OGGETTO: [ID: 5732] Procedura di Verifica di assoggettabilità a V.I.A., ai sensi dell'art. 19 del D.Lgs. 152/2006. Progetto "Passante di Bologna – Demolizione e ricostruzione Viadotto Reno e Ponte Savena (modifica configurazione di progetto approvato)
Controdeduzioni al parere regionale Prot. 08/02/2021.0105490.U

[ID: 5732] Procedura di Verifica di assoggettabilità a V.I.A., ai sensi dell'art. 19 del D.Lgs. 152/2006. Progetto "Passante di Bologna – Demolizione e ricostruzione Viadotto Reno e Ponte Savena (modifica configurazione di progetto approvato)

Nota esplicativa

parere RER Prot. 08/02/2021.0105490.U

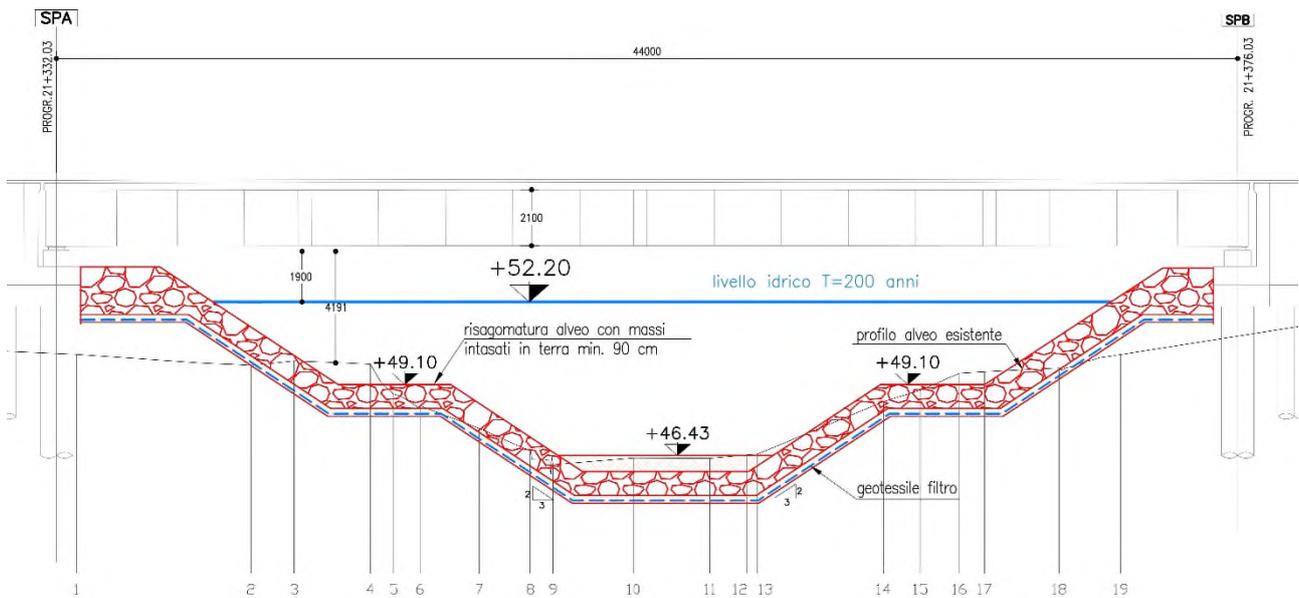
Si segnala per la tratta Porta Reno – Triumvirato l'importanza di considerare il passaggio della Ciclovía del Sole previsto dal PUMS della Città metropolitana. E 'necessario che il progetto preveda gli spazi sufficienti (in senso verticale e orizzontale) per l'inserimento dei percorsi ciclabili o ciclopedonali al di sotto del nuovo ponte sul Reno.

L'intervento di progetto lungo il fiume Reno, osservabile negli elaborati all'esame della Conferenza di Servizi 111465-0000-PD-A2-V63-AR002-00000-D-AUA0171 e 111465-0000-PD-A2-V63-AR002-00000-D-AUA0172, prevede il ripristino di viabilità bianca esistente di servizio all'interno dell'alveo del fiume (linea magenta).

Si può valutare in fase di progetto esecutivo, qualora lo spazio e le altezze siano sufficienti, di predisporre un percorso tra le spalle e l'argine del fiume (linea rossa).

Figura: schema planimetrico cantiere CO003 SUD con individuazione delle macroaree

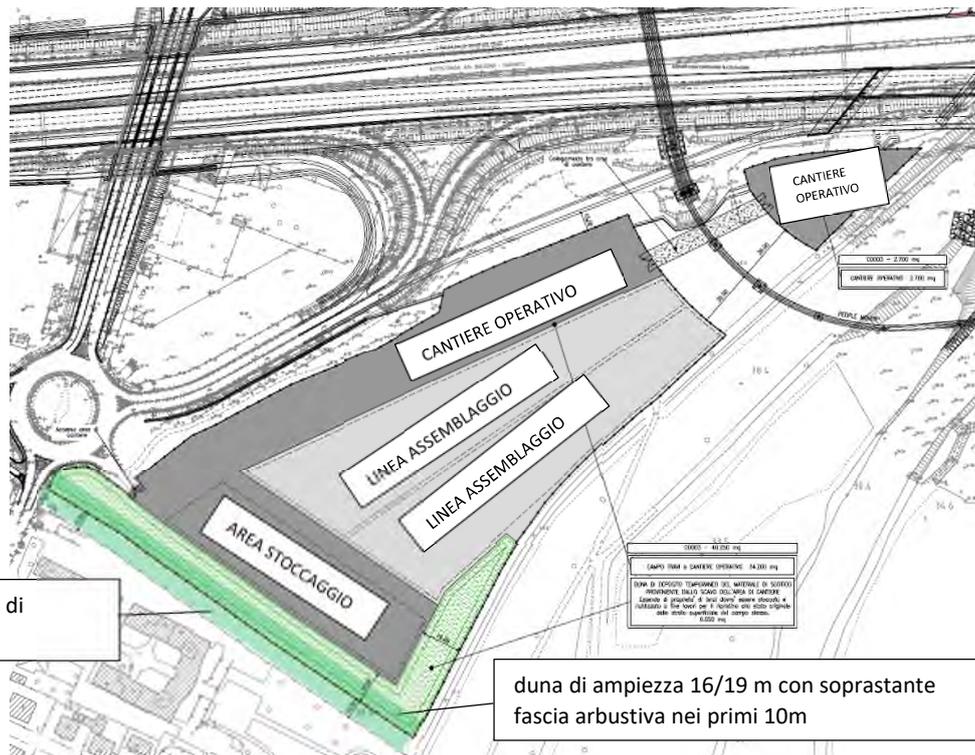
- *per il CO003, si ritiene necessario che la porzione di cantiere più estesa, ubicata a sud rispetto all'infrastruttura ed in sinistra Reno, venga ristretta, allontanando il più possibile il confine meridionale del cantiere dai ricettori più vicini ed impattati acusticamente (ric. n. 188), mantenendo e, se necessario per garantire il rispetto dei limiti acustici, potenziare la misura di mitigazione prevista (barriera alta 6 metri e lunga 189 metri);*

Per il cantiere CO003, al fine di mitigare i ricettori dagli impatti temporanei da polveri e rumore dovuti alle lavorazioni, si prescrive di realizzare, per tutta la lunghezza del fronte sud del cantiere in prossimità dei ricettori, una fascia arboreo arbustiva a pronto effetto della profondità di almeno 20 metri esterna alla recinzione di cantiere. Si prescrive che il terrapieno previsto per l'accantonamento dello scotico nell'area CO003 sia localizzato a nord della fascia arboreo-arbustiva prescritta, con ulteriore funzione schermante. Il terrapieno dovrà essere inerbito per ridurre la possibilità di diffusione di polveri. Tale progetto dovrà essere concordato con il Comune di Bologna.

Lo schema planimetrico riportato in figura illustra una più dettagliata ubicazione delle 3 macroaree che evidenzia l'allontanamento delle attività maggiormente impattanti dai ricettori coinvolti.

L'area di cantiere CO003 SUD è stata dimensionata per consentire due linee di assemblaggio in contemporanea e garantire quindi la realizzazione degli impalcati nei tempi previsti. La riduzione della dimensione dell'area comporterebbe l'eliminazione di una linea di assemblaggio e un conseguente allungamento dei tempi di realizzazione dell'intervento in quanto il nuovo viadotto Reno, costituito da 4 impalcati separati si trova sul percorso critico dell'intero lotto.

Tutto ciò premesso si propone per tutta la lunghezza del fronte sud del cantiere in prossimità dei recettori, la realizzazione di una fascia arborea arbustiva a pronto effetto della profondità di 10 metri esterna alla recinzione di cantiere, che verrà quindi arretrata verso nord.

Si conferma inoltre, ad ulteriore mitigazione dei ricettori, il mantenimento della duna già prevista in progetto di altezza 2m con l'integrazione di una soprastante fascia arbustiva di 10m di ampiezza, oltre al mantenimento della barriera acustica già prevista.

Figura: schema planimetrico cantiere CO003 NORD

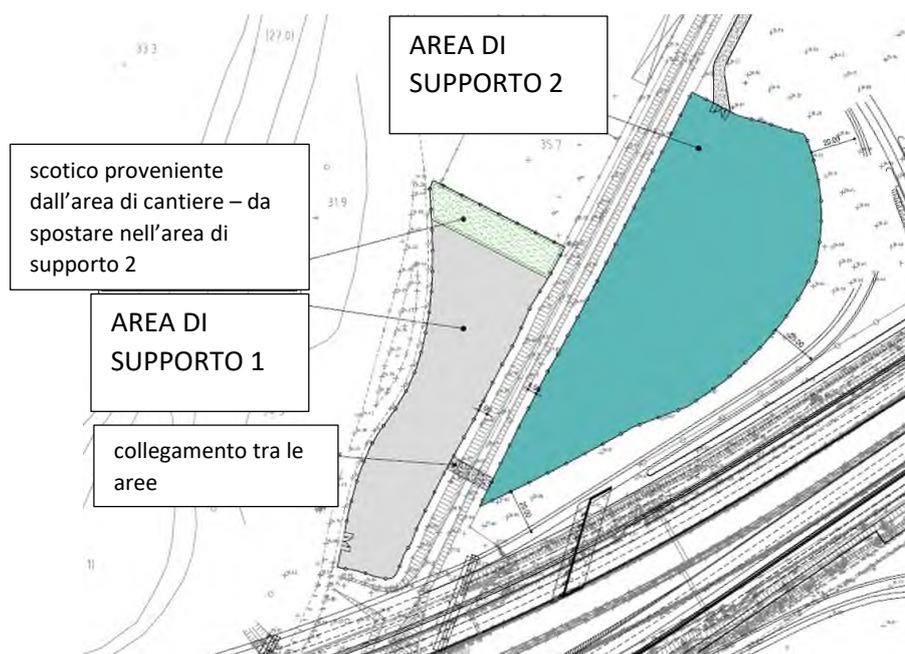
Debba essere modificata la collocazione della parte del campo CO003 posta in alveo del fiume Reno dove non è possibile garantire la gestione controllata del deposito materiali e/o delle superfici di lavorazione e quindi controllare gli impatti derivanti dal dilavamento delle piene. Si chiede quindi di eliminare o trasferire in luogo idraulicamente più sicuro l'area di supporto 1 e relativo deposito del materiale di scotico del CO003.

Il cantiere CO003 NORD è costituito da due aree di supporto, denominate area di supporto 1 all'interno dell'argine e area di supporto 2 al di fuori.

In particolare, l'area di supporto 1 verrà utilizzata esclusivamente come ricovero dei mezzi (operanti in alveo) in condizioni ordinarie di magra; in situazioni di allerta gestite nell'ambito del piano di emergenza che verrà sviluppato nel Progetto Esecutivo, tali mezzi saranno spostati nell'adiacente area di supporto 2 al di fuori dell'argine.

Si propone inoltre di spostare il deposito di materiale temporaneo (scotico proveniente dallo scavo dell'area di cantiere) nell'area di supporto 2.

Figura: schema planimetrico cantiere CO004

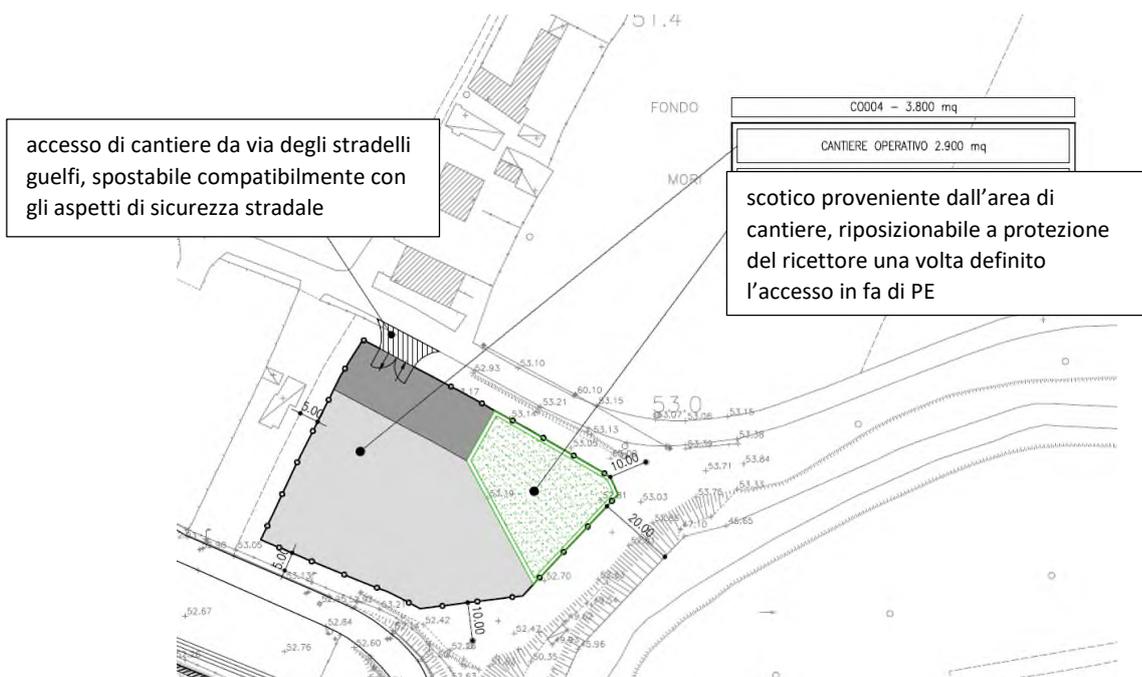
· per l'area di cantiere CO004 si rileva innanzitutto che, a differenza di quanto fatto per il viadotto Reno, non è stato considerato il contributo dei cantieri mobili, in particolare quello relativo alle attività di demolizione del ponte attuale: ciò nonostante, vengono stimati superamenti del limite normativo. Pertanto, si richiede di rivedere l'area del cantiere CO004 in modo da allontanarla dal ricettore maggiormente impattato (ric. n. 2187) su cui viene riscontrato il superamento del limite. Inoltre, per il cantiere CO004 (di durata stimata pari a circa 4 anni) l'accesso all'area è previsto di fronte all'unico ricettore residenziale presente in zona (ricettore 2187), limitando pertanto i benefici derivanti dalla messa in opera della barriera acustica alta 6 m e lunga 63 m lungo il confine nord del cantiere. Si prescrive di valutare una diversa organizzazione del cantiere e dell'accessibilità allo stesso (prevedendo, ad esempio, l'accesso all'area da sud), in modo da estendere la barriera acustica su tutto il confine nord ed evitare quindi la necessità di ricorrere al regime di deroga ai limiti (che, si ricorda, viene di norma concessa per periodi di tempo contenuti e limitati a determinate lavorazioni).

Si specifica che non si è provveduto a simulare la fase di demolizione del viadotto in quanto, in considerazione delle esigue dimensioni dell'opera e della fasizzazione dei lavori che prevede la demolizione parziale di strisce di impalcato in 4 fasi lontane temporalmente, con una durata complessiva di poche giornate l'impatto di tale attività sui ricettori risulta essere marginale rispetto alla durata complessiva dei lavori. Si provvederà in sede di progettazione esecutiva a valutare anche questa attività.

Quello individuato è l'unico accesso prevedibile per l'area, in quanto l'accesso da sud dovrebbe avvenire facendo transitare i mezzi di cantiere all'interno dell'area privata dell'impianto HERA. Si propone quindi di mantenere l'accesso da via degli stradelli guelfi, allontanando il più possibile l'accesso dal ricettore, compatibilmente con gli aspetti di sicurezza stradale. E' inoltre possibile rivedere l'organizzazione dell'area di cantiere spostando la duna di materiale di scotico (proveniente dallo scavo dell'area di cantiere e avente funzione di mitigazione) di fronte al ricettore come ulteriore mitigazione oltre alla barriera acustica già prevista.
